Risposta alle integrazioni
richieste dalla Regione Toscana,
Direzione Ambiente ed Energia,
in relazione alla:

Conferenza dei Servizi (ex Art. 14, c. 2, 1. 241/90 e ss.mm.ii.) in forma simultanea con modalità sincrona (ex Art. 14, ter 1.241/90 e smi) propedeutica all'approvazione del progetto definitivo con contestuale Variante, ai sensi dell'Art. 34 della l.r. 65/14 e dell'art. 19 del d.p.r. 327/01. Progetto definitivo per l'approvazione del collegamento stradale denominato 'Circonvallazione Ovest di Campi Bisenzio'. Richiesta di integrazioni ai fini della *Valutazione d'incidenza, ex art. 87 della L.R. 30/2015 – ZSC/ZPS IT5140011 'Stagni della Piana Fiorentina e Pratese'*

Aprile 2021

Dr. Carlo Scoccianti, Biologo

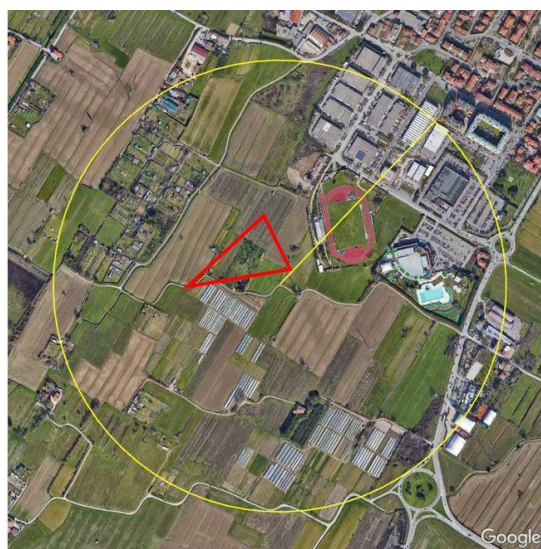
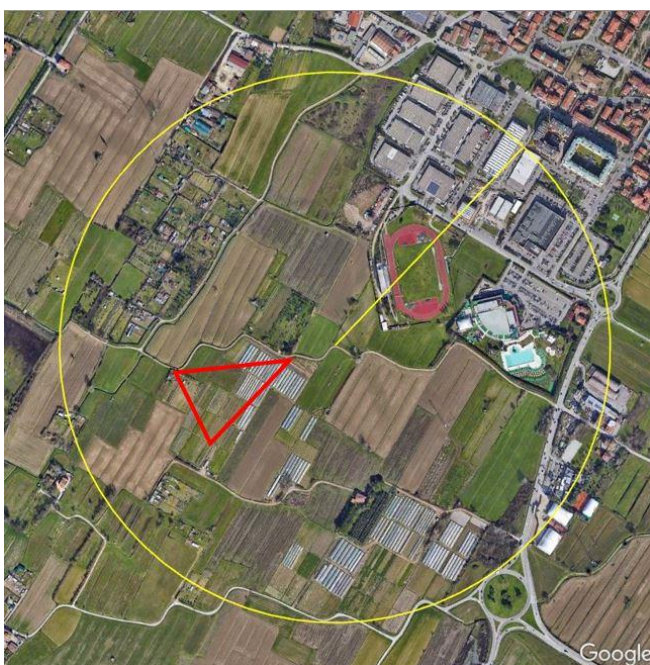
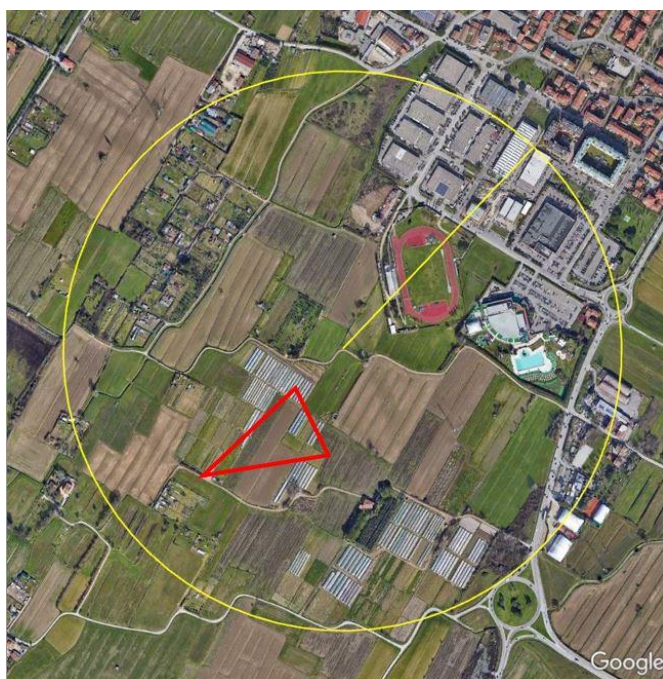
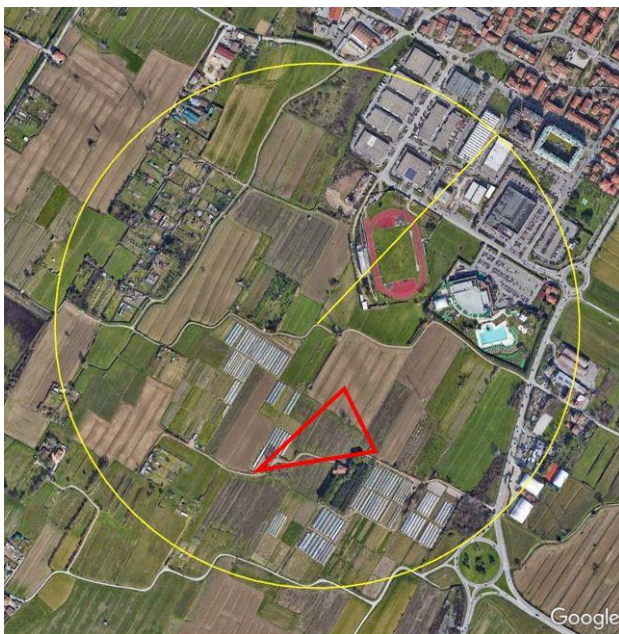
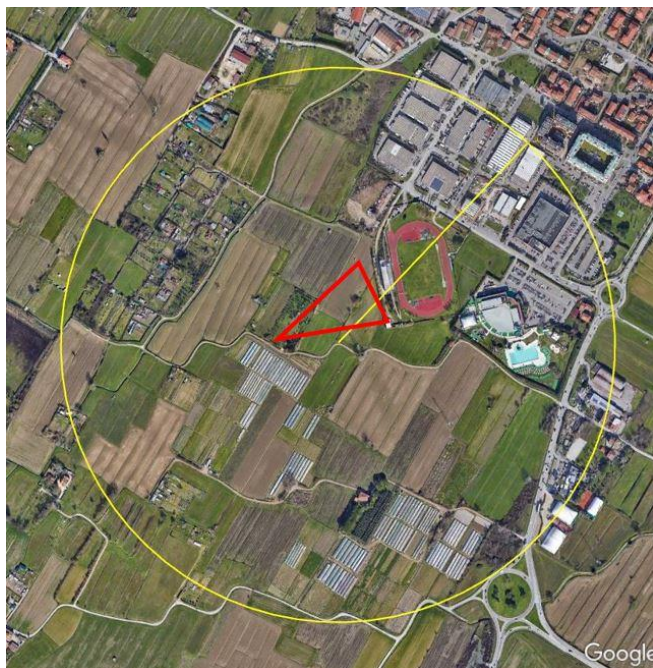
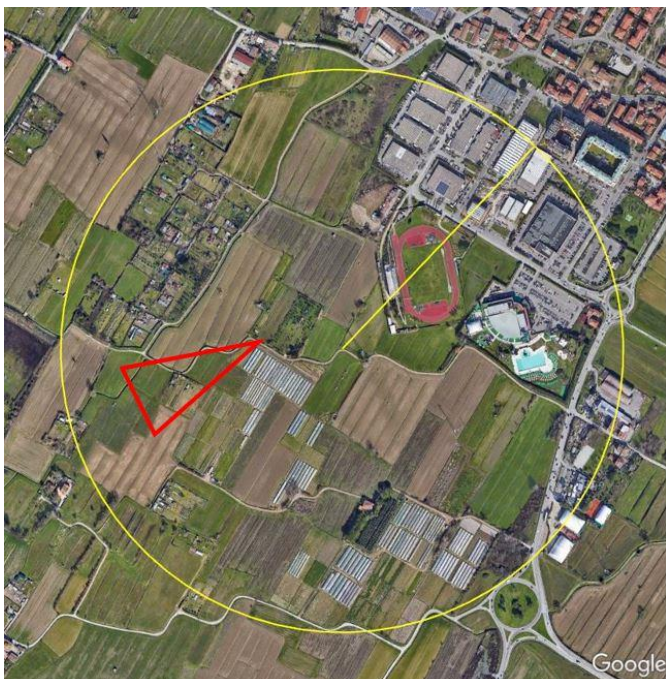
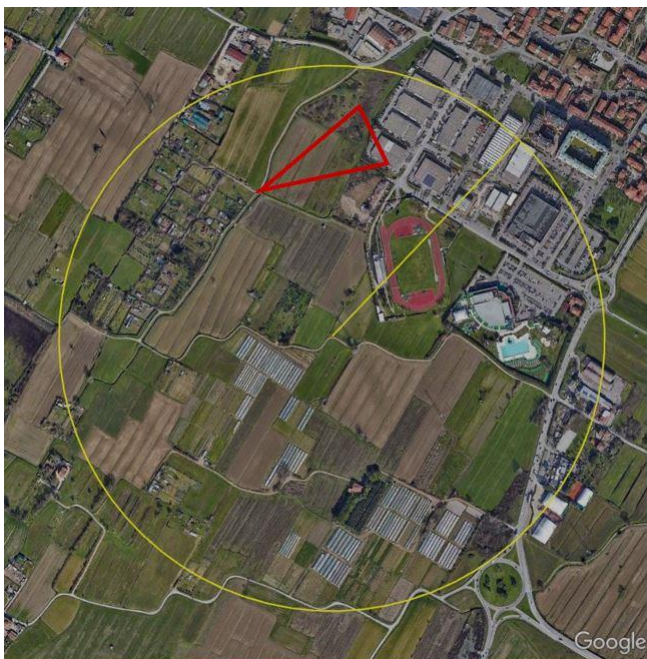
Richiesta 1 – 'Una dettagliata mappatura della presenza di specie vegetali invasive, sia nelle aree di cantiere sia in quelle aree che possono costituire una minaccia di inquinamento genetico a causa di ibridazione con altre specie.' e Richiesta 2 – 'Una descrizione delle misure atte a eradicarle e/o prevenirne l'ulteriore diffusione di specie vegetali invasive attraverso movimenti di terra nelle aree ricadenti nella ZSC/ZPS IT5140011 'Stagni della Piana Fiorentina e Pratese' e relativo intorno (500 metri)

In risposta a questa richiesta sono stati compiuti specifici sopralluoghi su tutta la zona di interesse della nuova infrastruttura di progetto, con specifico riferimento al tratto che interessa il margine della ZSC-ZPS. Inoltre la ricerca su campo è proseguita, come da richiesta della Regione Toscana, anche nel territorio circostante per un raggio dal Sito di interesse comunitario pari a metri 500 come indica la Figura 1.

I sopralluoghi effettuati nell'area hanno indicato l'assenza di specie legnose alloctone impattanti o invasive per le quali occorra prevedere specifici interventi di confinamento in fase di precantierizzazione e quindi di successiva asportazione con conferenza a discarica di tutto il materiale (compreso il terreno con relativi apparati radicali).

Da quanto osservato in tutta l'area di studio è possibile concludere che le lavorazioni legate al progetto in esame non potranno divenire causa di propagazione involontaria di materiale vegetale di specie invasive data la non presenza delle stesse in questa porzione di territorio.

Fig. 12 - Nella fotografia satellitare è mostrata l'area dell'ex Poligono dei Dirigibili, suddivisa in quattro diverse Porzioni a seconda dello status. Fonte: Google Earth per l'anno 2019.

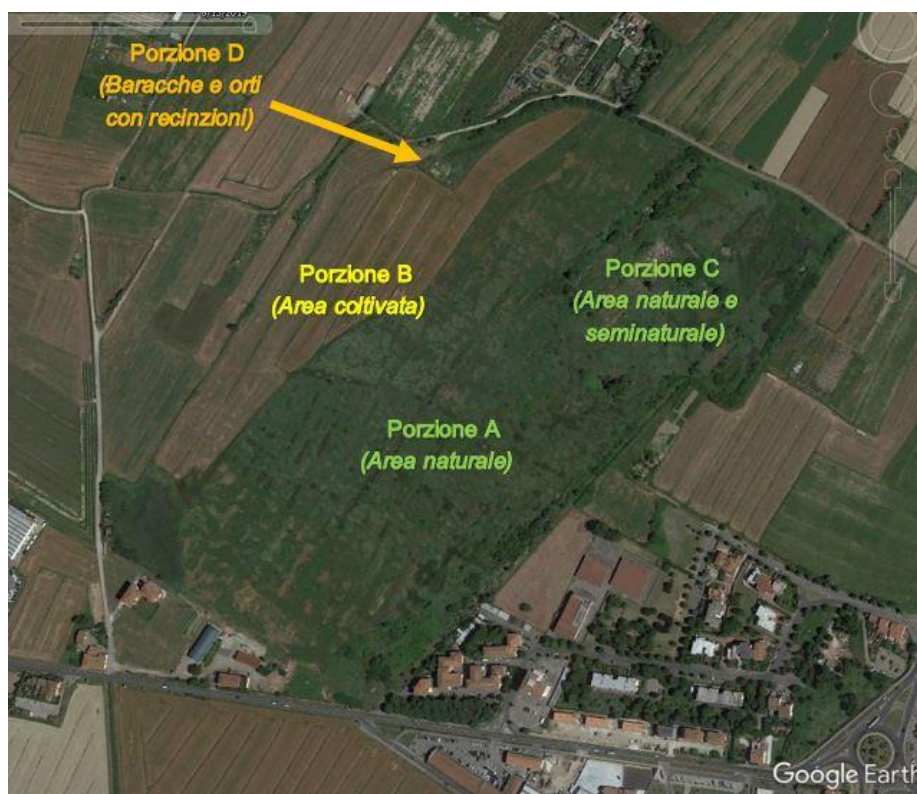
Richiesta 3 – ‘Mappe progettuali di dettaglio (Planimetrie e Sezioni) e approfondite relazioni tecniche inerenti le opere di compensazione idraulica con valenza ambientale che descrivano i lavori di recupero ambientale previsti, le specie da impiegare, i tempi di impianto, la tipologia del materiale di propagazione (talee, semi, etc.) nonché la loro precisa provenienza, le cure colturali, i lavori di manutenzione della vegetazione affermata (sfalci periodici, tempistiche, etc.)’.

Il nuovo ambiente umido ricreato andrà a occupare tutta la superficie attualmente occupata dalle attività agricole (Porzione B e Porzione D, si veda la Figura 12), mentre non verrà intaccata la parte dove è già presente l'ambiente naturale di grande interesse ecologico corrispondente all'habitat prioritario '*Praterie umide mediterranee con piante erbacee alte del Molinio-Holoschoenion*' (Porzione A) e gli altri ambienti misti a zone alberate e arbustive (Porzione C).

La superficie di interesse per il progetto di ripristino ambientale (oltre che per quello idraulico per la realizzazione della cassa di espansione) è compresa fra i 10 e i 12 ha.

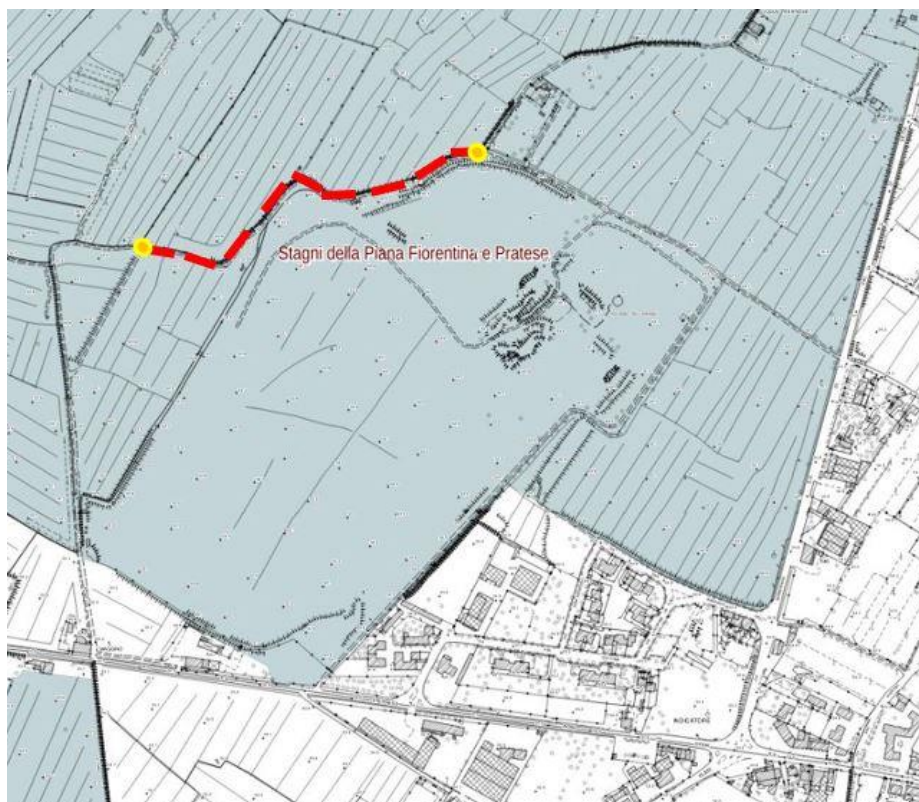
Richiesta 4 – ‘La descrizione delle misure da mettere in atto per garantire l’assenza di disturbo antropico nelle aree di cui al punto precedente’.

La piccola strada sterrata denominata 'via dell'Oncino' appare oggi ormai quasi cancellata a seguito del non utilizzo pubblico da molti anni. Per buona parte essa non appare neanche sterrata ma semplicemente una pista in terra, con grandi buche e disconnessioni nel suolo. Essa però passa lungo parte del perimetro dell'area oggetto del progetto e, in particolare in estate, quando il suolo si dissecca e consente il passaggio di alcuni mezzi, essa è usata come area di passaggio e come spiazzo atto ad atti di discariche (si vedano le precedenti Figure 19 e 20 che mostrano due discariche proprio a lato di questa piccola stradina campestre). Questa strada non dà accesso esclusivo a alcun fondo (almeno stando ai primi sopralluoghi effettuati).

Per ragioni di sicurezza, per contrastare i frequenti episodi di abbandono di materiali di ogni genere e, non ultimo, per evitare il disturbo alle specie presenti su questo lato dell'area, è necessario chiudere l'accesso sulla stessa ai mezzi a motore tramite la predisposizione di apposite sbarre e cartellonistica monitoria. Questi manufatti saranno posti a nord presso l'inizio della strada (che si diparte da Via Carraia) e a sud in corrispondenza del punto di cui alla Fig. 22. Il progetto dunque si assumerà l'onere, durante le successive fasi definitiva ed esecutiva, di risolvere questa situazione con le soluzioni di cui sopra.

Nei precedenti Paragrafi 5.4 (*‘Argine perimetrale’*), 5.8 (*‘Recinzione perimetrale’*) e 5.9 (*‘Chiusura al traffico di via dell’Oncino’*) sono state descritte le importanti misure che il progetto intende realizzare a tutela del nuovo ambiente che sarà ricreato (nonché dell’habitat prioritario già presente nelle Porzioni A e C della zona di intervento).
